Modulo per la presentazione delle osservazioni per i piani/programmi/progetti sottoposti a procedimenti di valutazione ambientale di competenza statale

ID: Codice procedura (ID_VIP/ID_MATTM): 12691

“Progetto di un impianto eolico denominato “Pitigliano” ubicato nei comuni di Pitigliano (GR) e Sorano (GR) costituito da 20 (venti) aerogeneratori di potenza nominale 7,0 MW per un totale di 140,0 MW con relative opere connesse ed infrastrutture indispensabili”

TESTO DELLE OSSERVAZIONI

IMMAGINE n 5. Mappa eolici elaborata dall'Associazione Amici della Terra. La mappa evidenzia il cumulo degli impianti tra Lazio e Toscana.

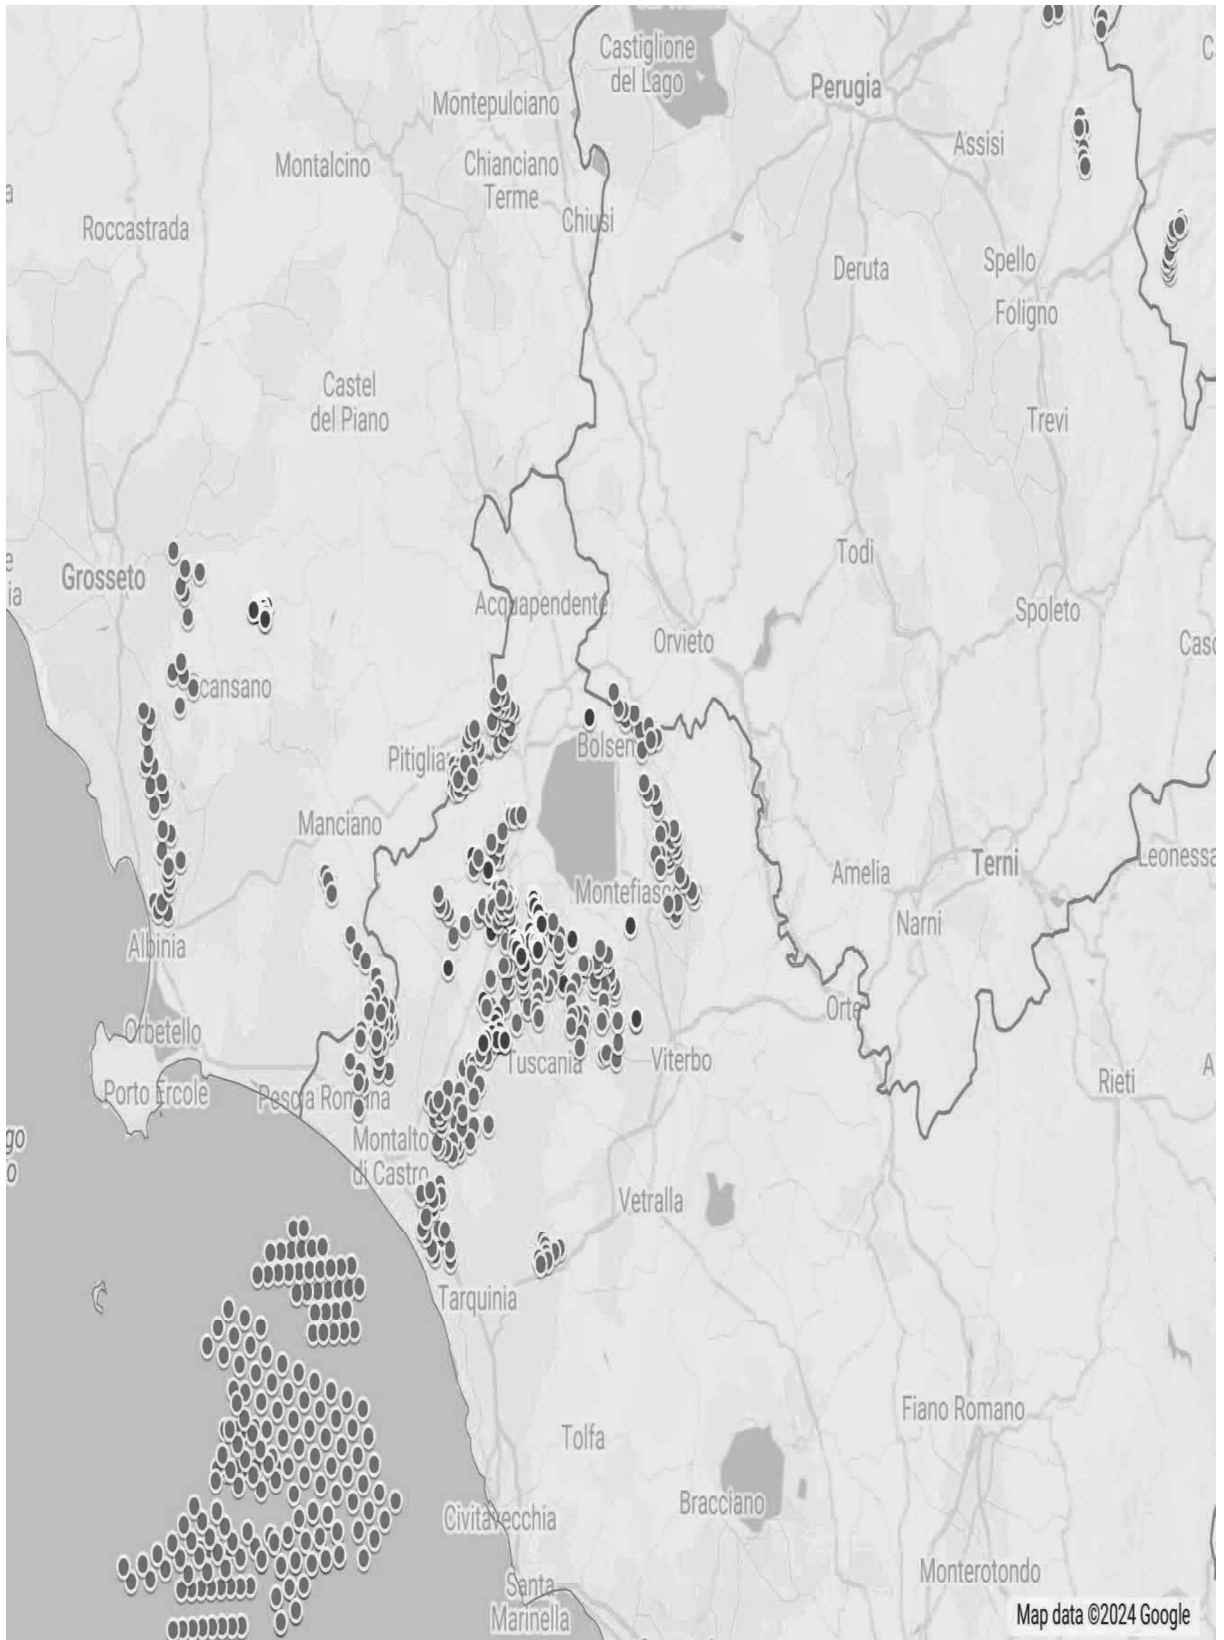
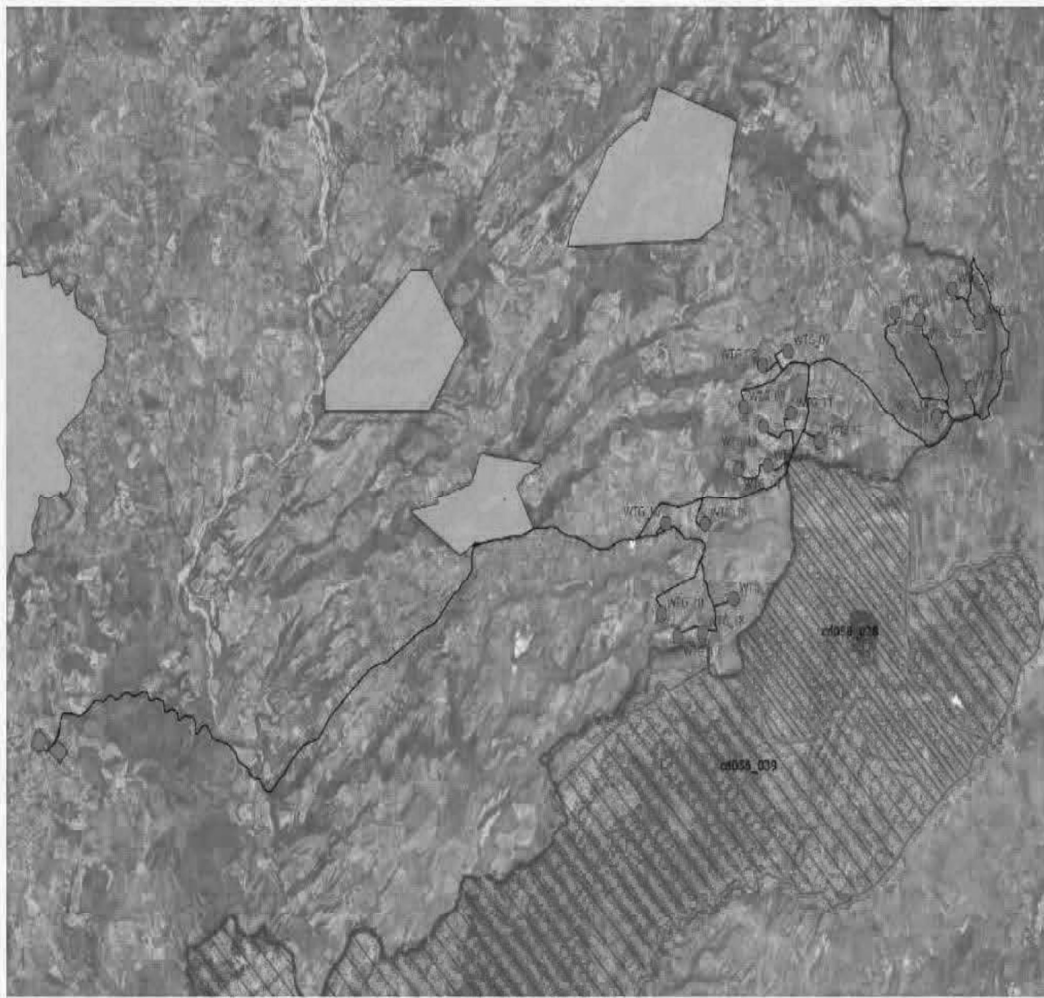
Riguardo al cumulo degli impianti FER, le mappe prodotte dalla proponente riguardano, come già evidenziato, soltanto una parte molto piccola degli impianti FER dell'area intermedia e vasta e in particolare di quelli eolici che contribuiscono a creare un notevole cumulo e la saturazione del territorio tosco laziale. Riguardo al cumulo dei soli impianti eolici si riporta la mappa dell'intervisibilità degli impianti eolici elaborata dall'Associazione nazionale “Amici della Terra”.

Se agli impianti eolici rappresentati qui sopra che non comprendono sia l'impianto eolico Pitigliano e le altre 14 pale del progetto eolico in verifica amministrativa sempre nel territorio di Pitigliano si aggiungono i migliaia di ettari (7000 fin'ora) di territorio occupato dagli impianti fotovoltaici e agrivoltaici e dalle altre tipologie appare chiaro il numero spropositato degli impianti FER nella bassa toscana e nella Tuscia.
